Oggetto: Progetto denominato “Impianto per la produzione di energia elettrica e termica mediante combustione di rifiuti speciali non pericolosi in Comune di Cavaglià (BI)”, con opere da realizzare nei territori comunali di Cavaglià (BI) e Santhià (VC), presentato dalla “A2A Ambiente” S.p.A. Brescia in data 08.07.2021 e sottoposto a fase di Valutazione d’Impatto Ambientale ai sensi art. 27 bis D. Lgs. 152/06 e ss.mm.ii. con contestuale rilascio A.I.A. per installazioni I.P.P.C. – invio osservazioni con richiesta di partecipazione all’inchiesta pubblica indetta dalla Provincia di Biella

L’Associazione Culturale Valledora (C.F. 93008070026), in persona del Presidente e legale rappresentante *pro tempore* Sig.ra Alba Riva, con sede in Alice Castello (VC) alla Via Italia 50, con riferimento al procedimento di cui in oggetto ai sensi e per gli effetti dell’art. 27 bis co. 4 D. Lgs 152/2006 *osserva* quanto segue.

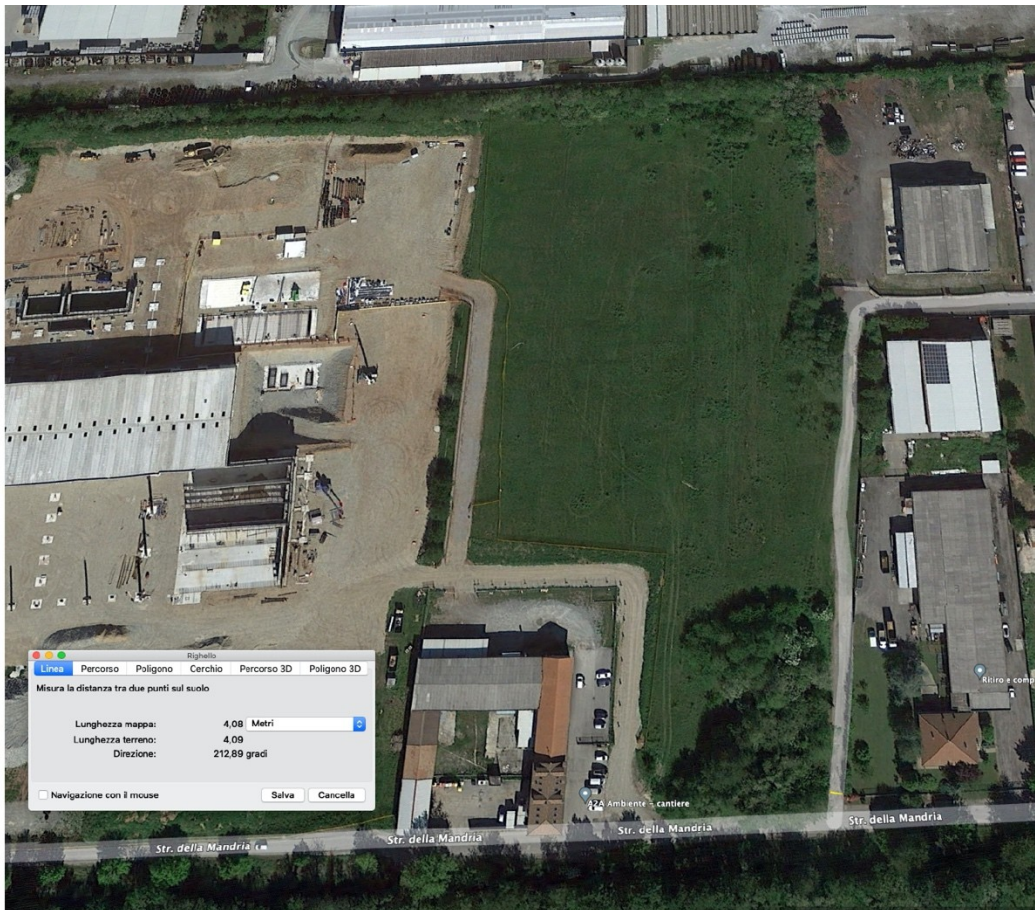
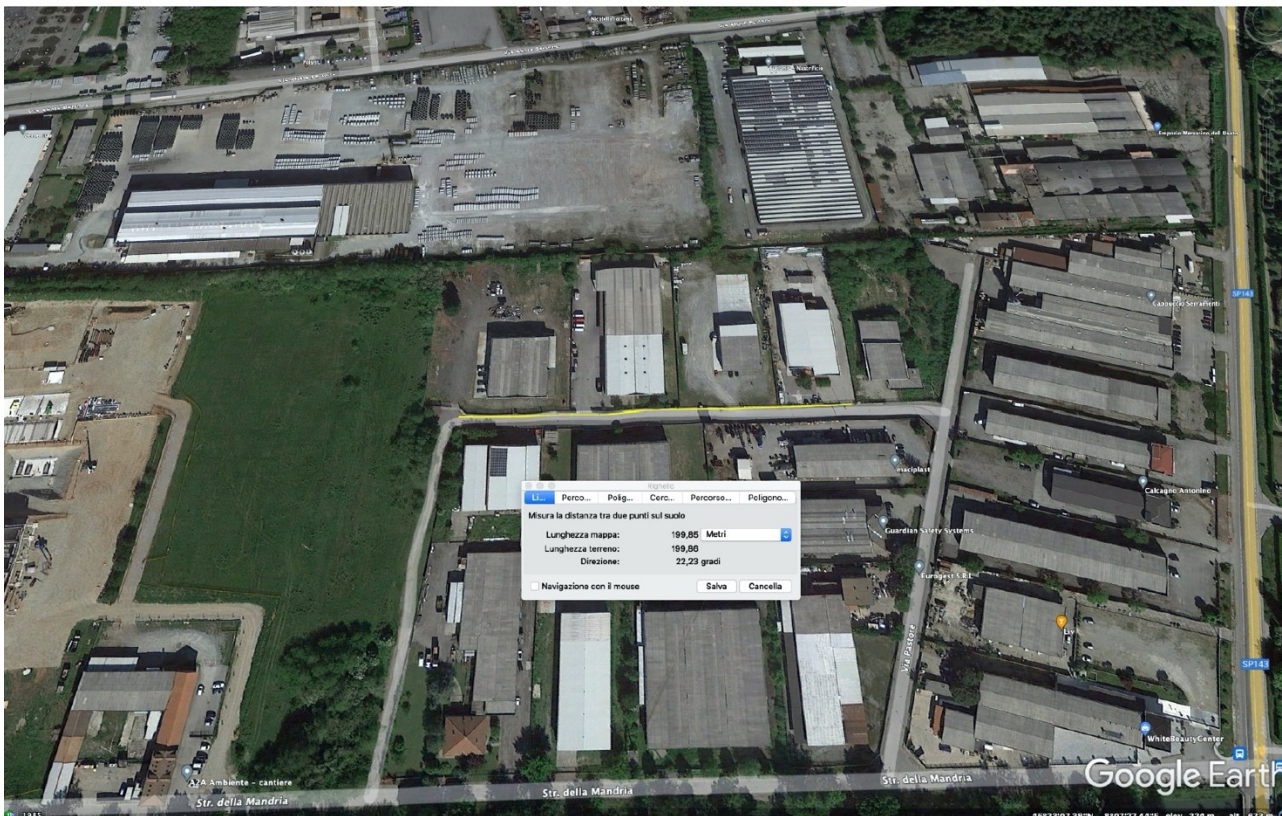
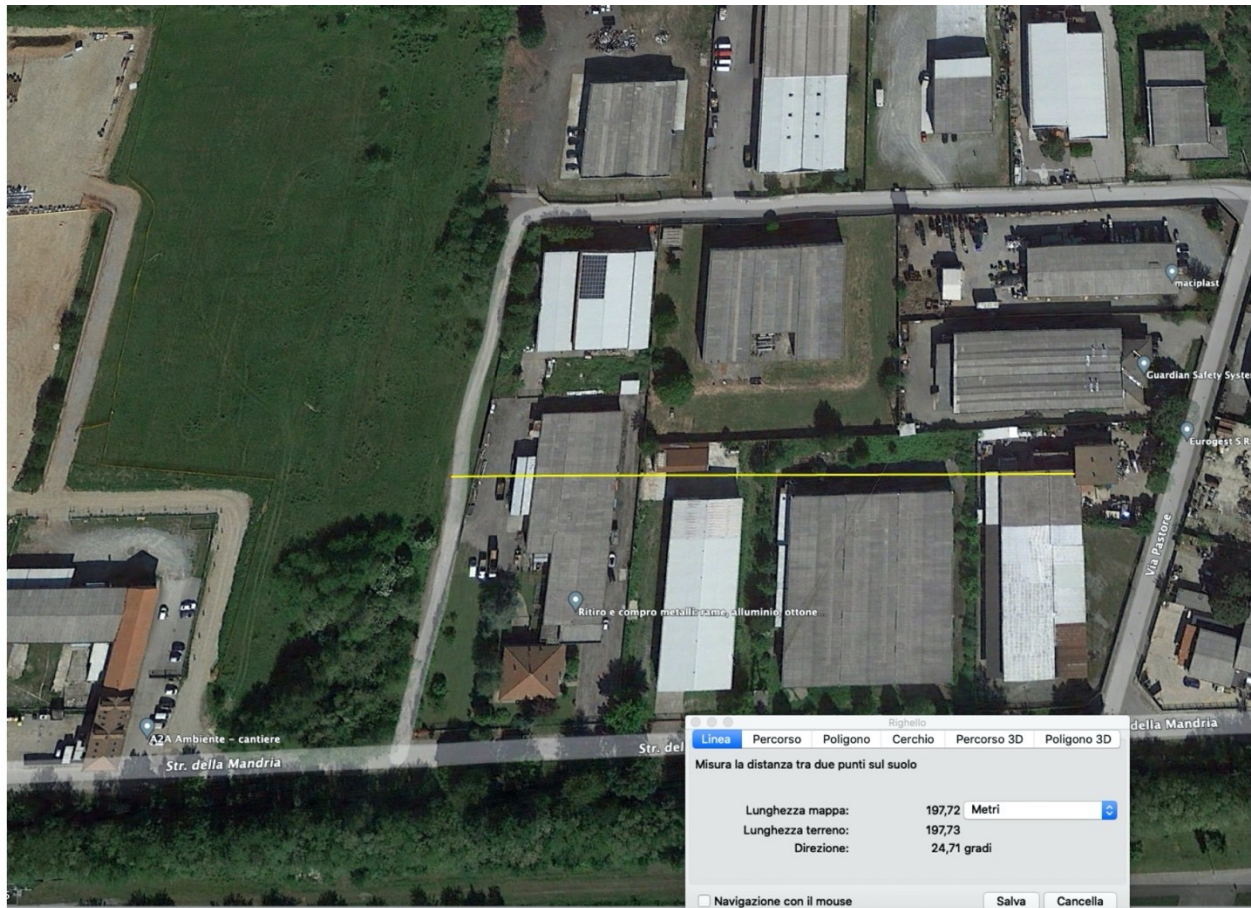
Quella che si vede nell'immagini che precedono è una vera e propria villetta sita al civico 20 di Strada della Mandria - come possibile vedere dal campanello e dalla cassetta delle lettere - collocata immediatamente a ridosso dell'area vergine nella quale si vorrebbe collocare il termovalorizzatore.

La Loc. Gerbido è infatti, a tutti gli effetti, un vero e proprio nucleo abitato.

Ebbene, come dimostrato nella documentazione fotografica che segue, in loc. Gerbido (a distanza di poche decine di metri dall'area di progetto) sono presenti numerose abitazioni nelle quali vivono ben più di cinque famiglie, con interposte strade, sentieri, spiazzi, aie, giardini, piccoli orti, incolti e simili, con un intervallo tra di esse inferiore a quello intercorrente tra il nucleo e la più vicina delle case sparse.

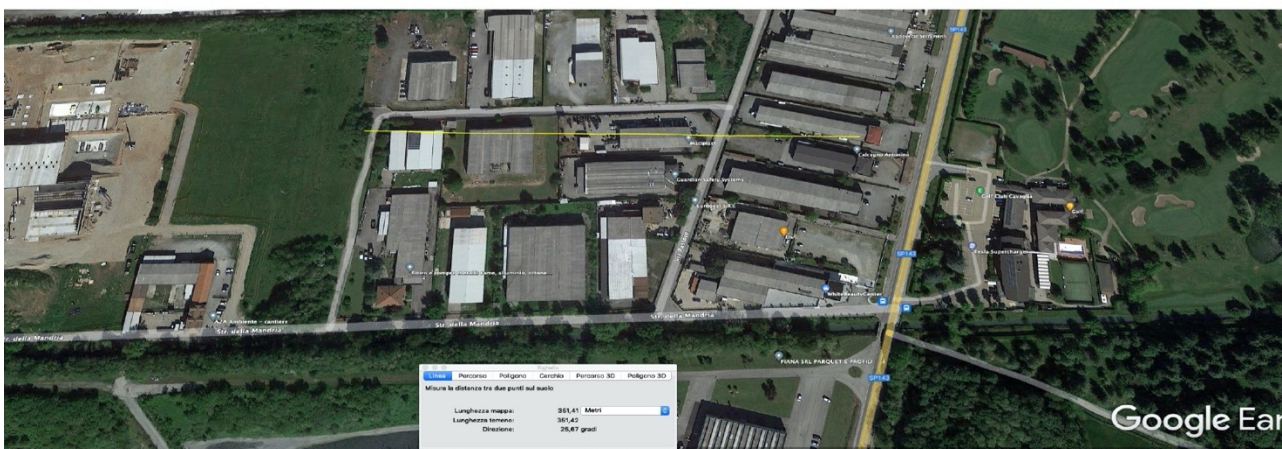
Quelle che seguono sono abitazioni collocate a distanza inferiore ai 200 metri rispetto all'area di progetto, in Via Pastore, anch'esse non censite dalla proponente. Anche in questo caso trattasi di vere e proprie villette con giardino.

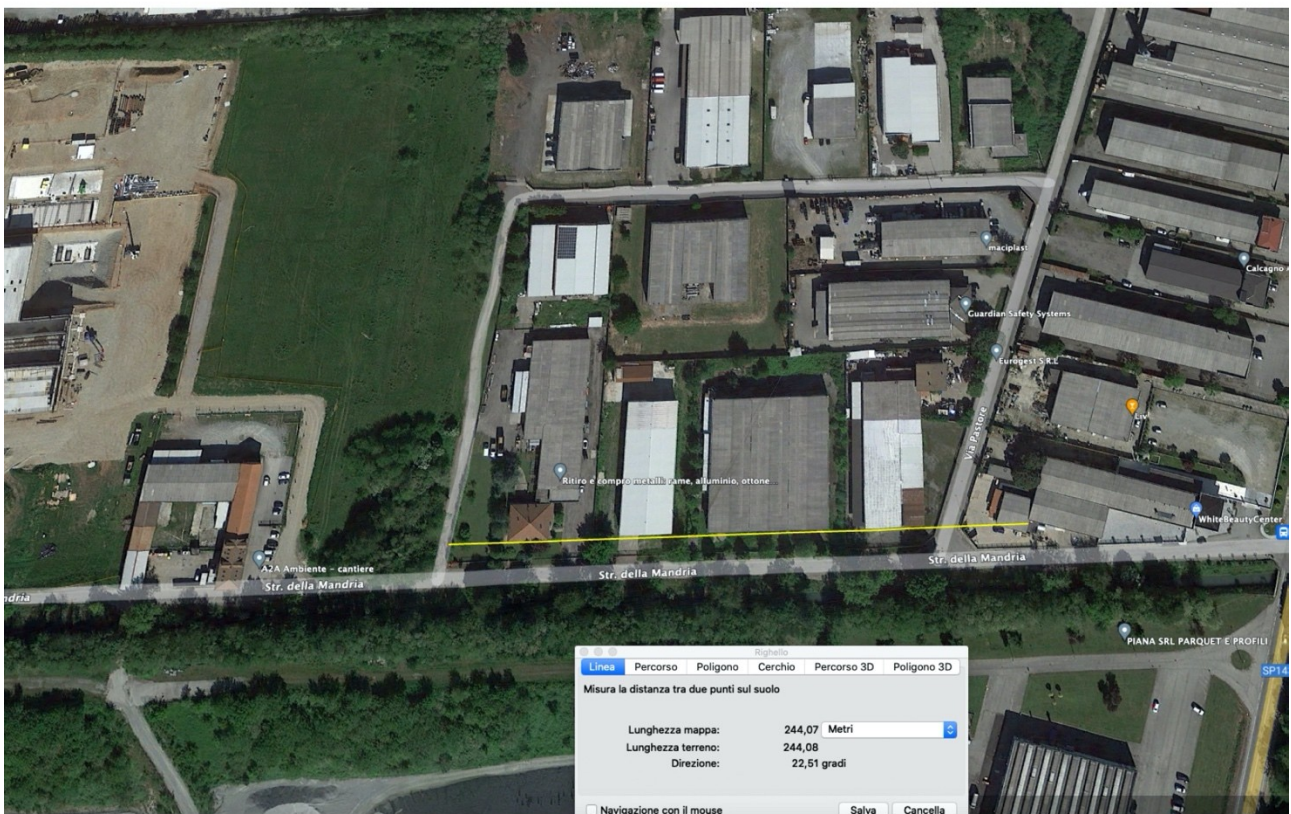
Lungo la strada provinciale 143 che conduce a Cavaglià, alla distanza di circa 350 metri dall'area di progetto, sono presenti una intera fila di abitazioni, collocate al di sopra di negozi e attività commerciali di vario tipo (sala biliardo; officina meccanica; etc.).

Quella che segue è invece la palestra-beauty center, collocata a circa 250 metri dall'area di progetto, nella quale quotidianamente svolgono attività sportiva e ricreativa decine e decine di persone (esattamente come nella sala biliardo sopra indicata).

Di seguito viene riportato l'inquadramento spaziale delle stazioni citate (Fonte Studio Ricadute Emissive allegato al SIA)

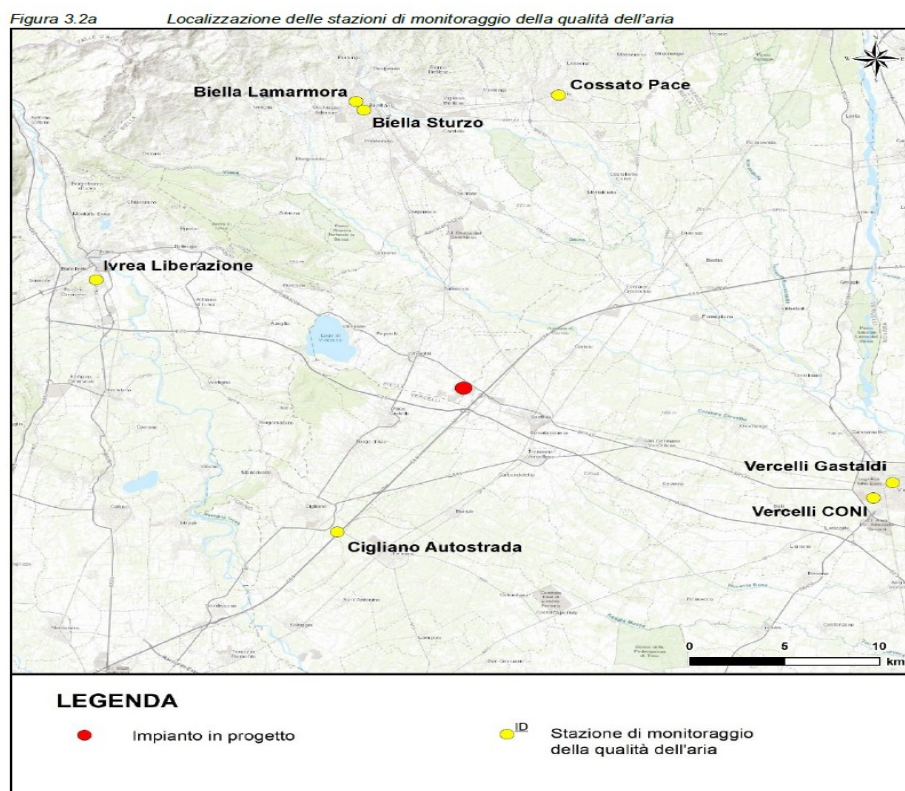
Le analisi delle concentrazioni di inquinanti rilevate dalle stazioni citate mostrano uno stato della qualità dell'aria già compromesso, con sforamenti dei limiti normativi in varie stazioni per gli inquinanti PM10 e O3.
